<arkivID><jplD>
PlanID-1263201703,
Plannavn-E39
Molvikkrysset, Komnr-
4631, FA-L13, HistSak-
17/3009

Saksframlegg

Detaljregulering for E39 Molvikkrysset - 2. gongs handsaming RÅDMANNEN SITT FRAMLEGG TIL VEDTAK:

Revidert plankart med utviding av høgresving

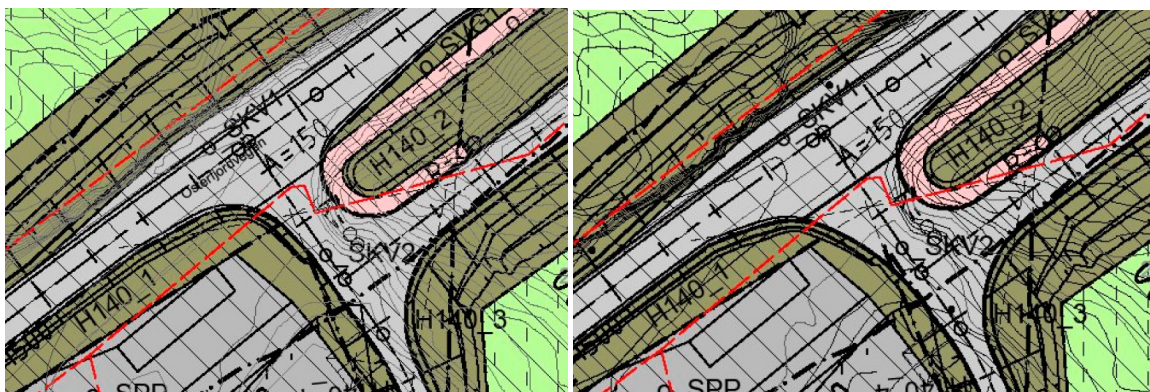
Som følge av innkomne merknader er det gjennomført utbetring av høgresving frå E39 i plankart og i C-teikningar.

Jorunn Zahl Soltveit «Ynskjer avkjørselfelt til Bjørsvik - Molvik krysset for nordgåande felt	Merknaden er tatt til etterretning. Utbetring av høgresving frå	Rådmannen viser til kommentar over.
